CONTRATO DE INTERVENTORÍA No. 3131 DE 2023
SOLIUN INGENIERÍA SAS
DIRECCIÓN: CARRERA 70C No. 48 -55
TELÉFONO: 76530168 – 3013942384

"Realizar la Interventoría técnica, administrativa, ambiental, contable, financiera y jurídica del contrato resultante de la licitación pública cuyo objeto es: "Contratar mediante el sistema de precios unitarios y a monto agotable, el mantenimiento, adecuación, reparación, y recuperación de la infraestructura de los parques que integran el sistema distrital de parques administrados por el IDRD".

INFORME MENSUAL No 4 – COMPONENTE TÉCNICO
PERIODO COMPRENDIDO ENTRE EL 1° DE DICIEMBRE AL 31 DE DICIEMBRE DE 2023

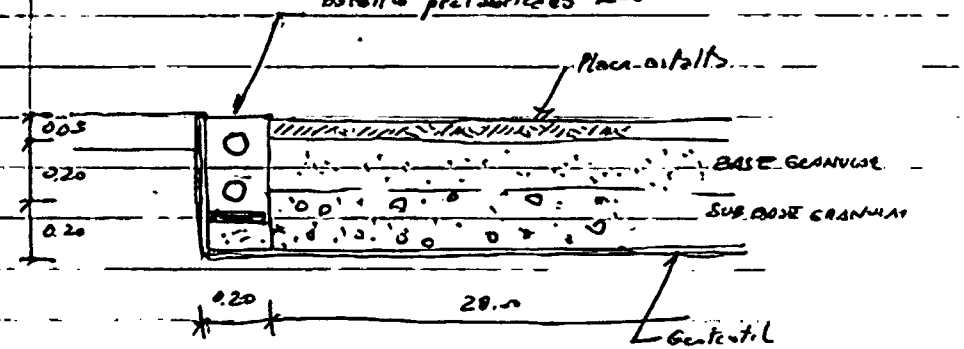
El contratista presenta el detalle correspondiente a la estructura propuesta para la cancha múltiple.

Area asfaltada 28 m. 15 m = 420m²

Tambien se le realizó apique para corroborar estructura; el Contratista entregó esquema de la estructura similar al estudio elaborado para Cancha de tenis.

FOTOS CERRAMIENTO MALLA POLISOMBRA

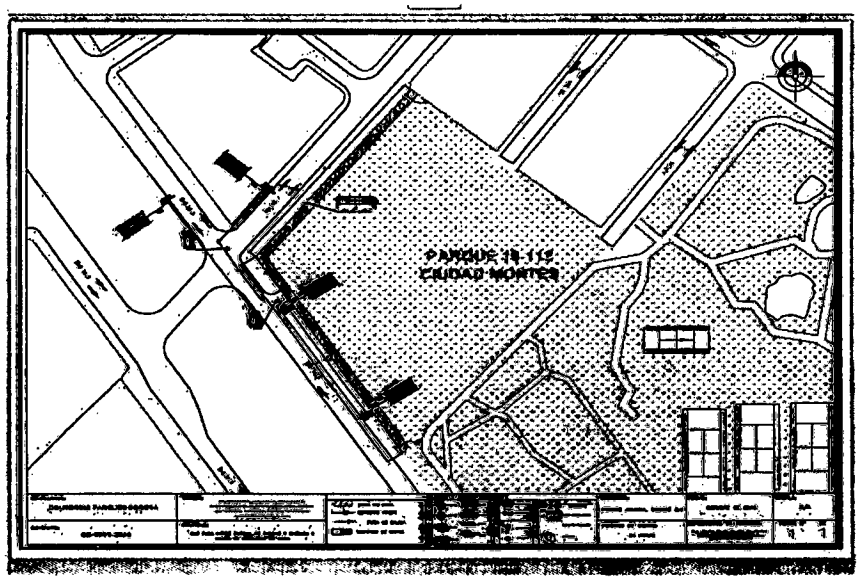
De acuerdo al recorrido realizado en el sitio de la obra se observó que solamente se cuenta con el cerramiento en malla polisombra, pero no se tienen los avisos de señalización ni los paleteros propuestos por su especialista de tránsito para la ejecución de esta actividad.

Por lo anteriormente mencionado se solicita realizar esta actividad de acuerdo a lo planteado en el plano adjunto, todo gasto o costo adicional generado por este incumplimiento al PMT, correrá por cuenta y riesgo del contratista de obra.
